バターロール成形マシンがフルモデルチェンジ！！

KCM型クレセントモルダー

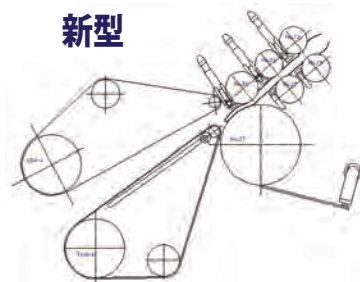
- ❑ フレーム → フレーム部、カバー、シャーシステンレスやアルミを採用。塗装剥がれがなく衛生的。
- ❑ 圧延ロール → チェーン、スプロケットを無くし、各ローラーを直接サーボモーター駆動に。
- ❑ カキ板 (スクレパ-) → 樹脂製。消耗が少ない。本体上下が開閉式になり、取外しが簡単。
- ❑ ベルト → 蛇行レスタイプ。厚みを持たせ耐久性の向上。投入ベルトもリブ付で蛇行レス。

ステンレスとアルミを多用し塗装レスなので衛生的
ローラー8本を個別モーター直接運転にすることで静かで衛生的になりました
上下解放機能により清掃とメンテナンスが容易で安全に作業できます

開閉式なので
掃除、メンテナンスが簡単！
